内容説明書

外壁パネル下端部の処理について

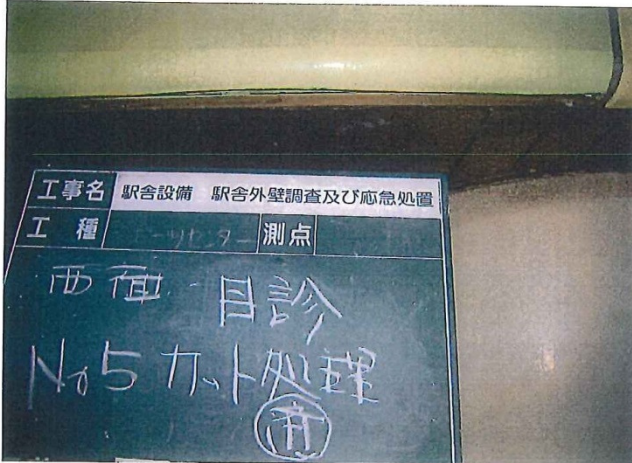
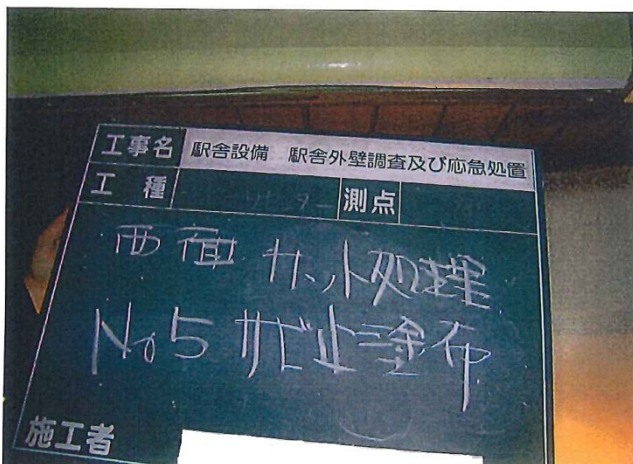
現状のスポーツセンター駅外壁には、外壁パネルの下端部に腐食が発生している。

過去に外壁調査をした際にそのような状態のパネルに対して腐食部をカットし、錆止めを塗布する処理を行っている(参照右図)

今回の工事では新たに腐食が発生した箇所には同様の処置を行ったうえで、過去の処置箇所とともに、欠損部にシーリング材を充填する処置を行い、パネルの処置部に塗装を施すこと。
